## 水素防護対策に関するBWR事業者への質問票

令和4年3月25日  
原子力規制庁  
東京電力福島第一原子力発電所事故に関する  
知見の規制への取り入れに関する作業チーム

中部電力株式会社

図 初期炉内内蔵量に対する希ガスの減衰割合（0.5MeV換算値）

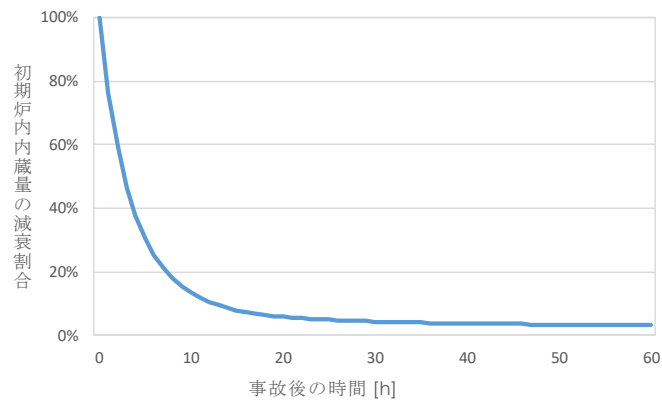
Q①-2 ベントのタイミングをどのように設定するか、その際の放射性物質（希ガス等）の放出量の想定を、格納容器破損防止の有効性評価の評価ケースとの比較で説明してください。

有効性評価では、事象発生後、PCV内に放射性物質を保持させ減衰した状態でPCVベントを実施しているのに対して、事象発生後早期にPCVベントを実施することを仮定した場合には、PCV内での放射性物質の時間減衰等の効果が得られず、放射性物質の放出量は大きくなります。

初期の放出という観点で、FCVSによる低減効果が見込めず影響の大きい希ガスについて、初期炉内内蔵量に対する減衰割合と、PCVベントですべての希ガスが放出されると仮定した場合のPCVベント時間の違いによる放出割合を以下の図、表に示します。
